Guss-Heizkessel mit Öl- oder Gas-Gebläsebrenner
Öl-Brennwert-Heizkessel
PU/CU 150 (F) Condens - PLU /CLU 150 (F) Condens
Neuer Heizöl-Filter mit Entlüfter

N° ITOE0121

27/10/2011

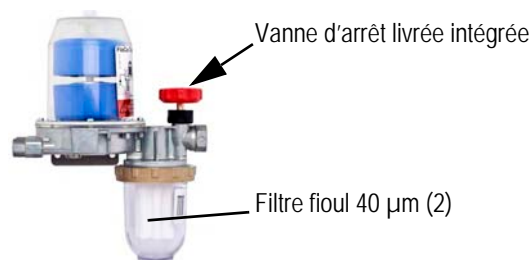
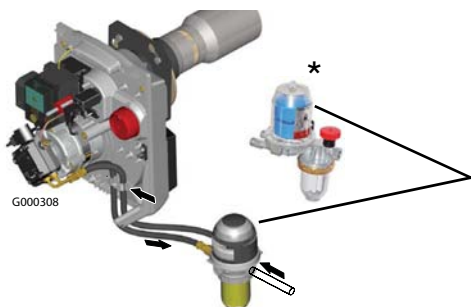
Suite à un changement de fournisseur, le filtre fioul type Tigerloop® Combi a été remplacé par le filtre type FloCo-TOP. L'ancien et le nouveau filtre fioul avec désaérateur sont interchangeables (raccordements inchangés).

Ancienne version : Tigerloop® Combi Colis MT 9 (Référence 100014564)

Nouvelle version : FloCo-TOP Colis MT 11 (Référence 100019100)

(2) La nouvelle cartouche filtre fioul (livrée en pièce de rechange sous la réf. 300027864) se monte aussi bien sur le Tigerloop® que sur le FloCo-TOP.

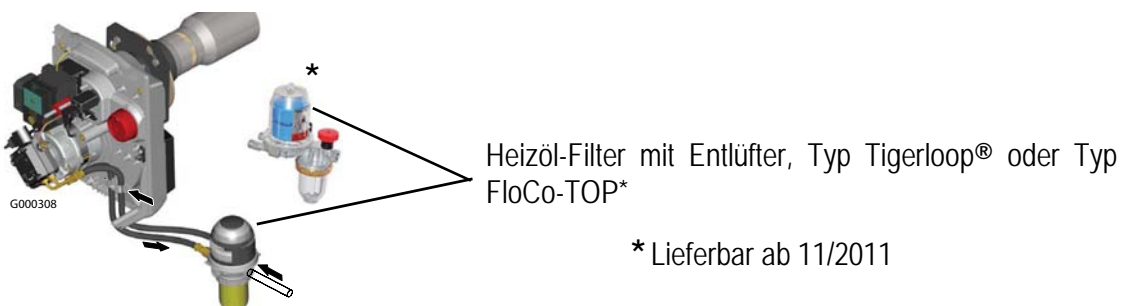
Infolge dem Wechsel des Lieferanten wurde der Heizöl-Filter Tigerloop® Combi durch einen Heizöl-Filter FloCo-TOP ersetzt. Der bisherige und der neue Heizöl-Filter mit Entlüfter sind austauschbar (die Anschlüsse sind unverändert).

Bisherige Version : Tigerloop® Combi Kolli MT 9 (Artikel-Nr. 100014564)	Neue Version : FloCo-TOP Kolli MT 11 (Artikel-Nr. 100019100)
 <p>Absperrventil werkseitig geliefert, nicht montiert</p> <p>Heizöl-Filter 70 µm</p>	 <p>Integriertes Absperrventil</p> <p>Heizöl-Filter 40 µm (2)</p> <p>Als Option lieferbar oder werkseitig montiert⁽¹⁾ Ab: November 2011</p>

(2) Das neue Filterelement (als Ersatzteil unter der Referenz 300027864 lieferbar) kann sowohl auf den Tigerloop® als auf den FloCo-TOP montiert werden.

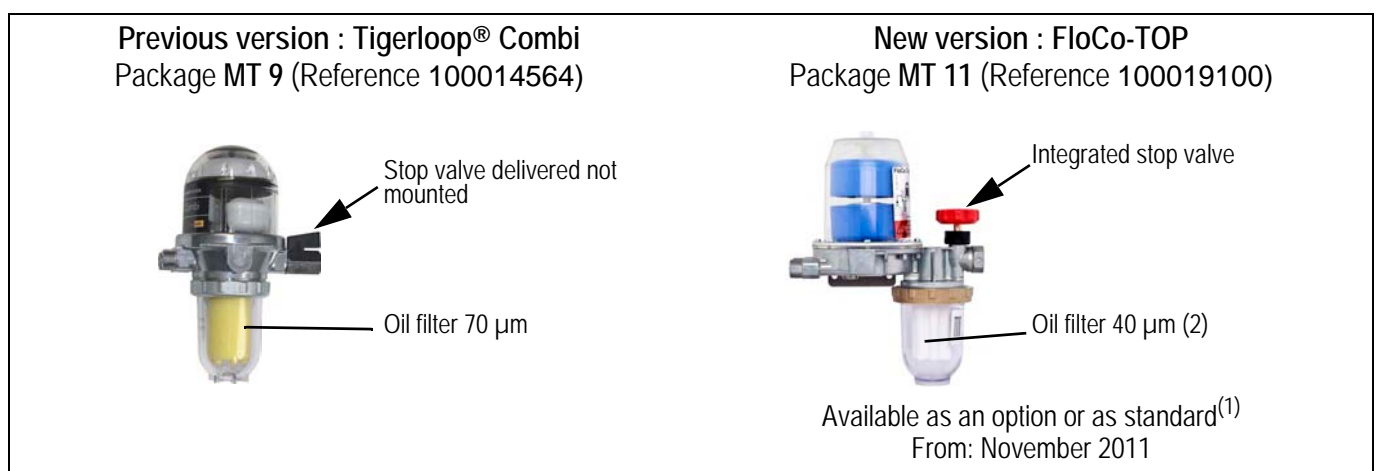
Following a change of supplier, the Tigerloop® Combi fuel oil filter type has been replaced by the FloCo-TOP filter type. The previous and the new oil filter with de-aerator are interchangeable (same connections).

(2) The new oil filter cartridge (delivered in spare part under the reference 300027864) can be mounted as well on the Tigerloop® as on the FloCo-TOP.
